## VEP 2035 - FORDERUNGEN DER CDU-FRAKTION

vom 08. März 2020

Stand Antwortentwurf 19.03.2021

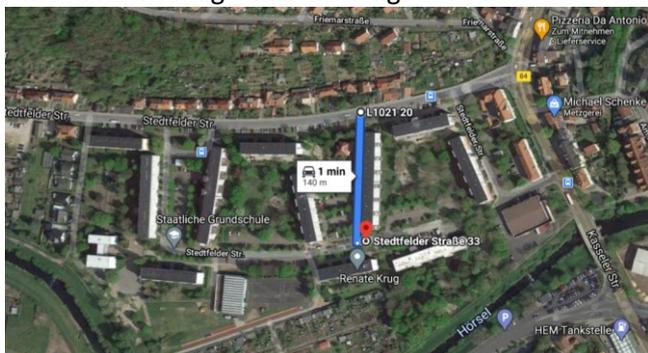
*Die Option der Sperrung der Stedtfelder Straße direkt östlich des KP zur Nicolaus-Otto-Straße wird kritisch gesehen und ist zu streichen, da wichtige Verbindung aus westlicher Richtung (Ortsteile!), Zufahrt von/ zu Schule und ÖPNV. Liegt der gesamte Verkehr auf der Opelstraße droht Überlastung der Kreuzung Kasseler Str. / Herrenmühlenstraße (dann insb. Linksabbieger). Stattdessen ist nach Umwidmung der L1021 und Umbau des KP zur Nicolai-Otto-Straße eine Sperrung für LKW vorzusehen.*

Zur Umsetzung ist ein Stufenplan vorgesehen. Eine letzte Stufe ist im Plan als „langfristig (optional)“ enthalten. Im Text heißt es konkret: „Langfristig (optional): Durch eine Sperrung der Stedtfelder Straße direkt östlich des KP zur Nicolaus-Otto-Straße kann das Verkehrsaufkommen in der Straße auf den reinen Bewohnerverkehr beschränkt werden. Die Durchfahrung für den ÖPNV ist stets zu gewährleisten.“

Im Verkehrsmodell ist aufgefallen, dass Fahrzeuge aus westlicher Richtung einen Weg-Zeit-Vorteil haben, wenn diese in Herleshausen von der Autobahn 4 herunterfahren und die Landesstraße bis zur Kasseler Straße, anstelle des überregionalen Netzes (BAB 4-B88/B19-B84), nutzen. Die kleine Anpassung könnte diese Verkehre von der Stedtfelder Straße künftig fern halten. Die Erreichbarkeit von den westlichen Ortsteilen an die Kernstadt bleibe über die Adam-Opel-Straße uneingeschränkt erhalten. Auch notwendige Verkehre zur Schule könnte man weiter zulassen. Lokale Verkehre von der Stedtfelder Straße fernzuhalten ist nicht Ziel der Maßnahme K.4. Die Leistungsfähigkeit des Knotenpunktes Kasseler Straße/ Herrenmühlenstraße wäre für die letzte optionale Stufe im Stufenplan nachzuweisen. Linksabbieger sind im Falle einer weiträumigen Wirksamkeit der Maßnahme nicht vordergründig das Problem, vielmehr wirkt sich der Schichtwechsel bei OPEL auf das aktuelle und künftige Verkehrssystem als nicht leistungsfähig aus.

Die Stedtfelder Straße ist aktuell bereits für Fahrzeuge mit einer Masse >12 t gesperrt.

Künftige Streckenverlängerung ca. 350 m

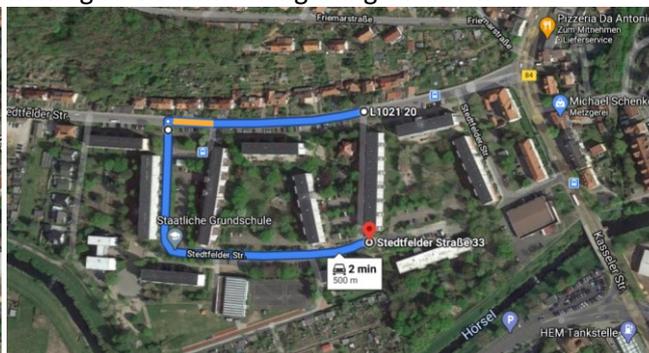
*Die im Zuge der Anhörung vorgetragenen Vorschläge zu Einbahnstraßenregelung in den Nebenarmen der Stedtfelder Straße ergänzen das Konzept sinnvoll und sollten zumindest als Option mit vorgesehen werden. Die Gründe, mit denen diese in der Abwägung pauschal abgelehnt wurden, sind nicht nachvollziehbar.*

Einbahnstraßenregelungen können nicht immer und überall das Optimum der Verkehrsorganisation darstellen. Im Falle der Stedtfelder Straße wäre durch die Einbahnstraßenregelung mit längeren Wegen für alle Fahrzeuge zu rechnen. Kann heute beispielsweise aus östlicher Richtung über den kurzen Weg in die „hintere“ Stedtfelder Straße (z. B. zum Kindergarten) gefahren werden, müssten zukünftig alle, die zum Kindergarten oder zu den gegenüber vom Kindergarten gelegenen Parkplätzen fahren wollen, künftig mit der vorgeschlagenen Einbahnstraßen-Regelung dort einen längeren Weg in Kauf nehmen (siehe Abbildung).

Längere Wege sind mit zusätzlichen Abgasen, Lärm und somit auch einer längeren Gefährdung aller Verkehrsteilnehmer verbunden, z. B. auch für Kinder, die mit oder ohne Auto in die Grundschule gebracht werden. Von den längeren Wegen und dem Zwang an der Grundschule vorbei zu fahren würden vor allem auch Schulkinder betroffen sein (mehr Autos und höheres Geschwindigkeitsniveau zu erwarten). Fahrzeuge, die auf den straßenbegleitenden Parkplätzen vor den Hausnummern 71-91 parken, und der Parksuchverkehr im Wohngebiet müssten entsprechend der Einbahnregelung immer eine neue Runde fahren. Nach hiesiger Einschätzung geht eine Einbahnregelung, die geregelte Fahrrichtung, nicht mit einem klaren Vorteil in der Verkehrsorganisation einher.

Aktuell keine Änderung im Entwurf des VEP 2035.
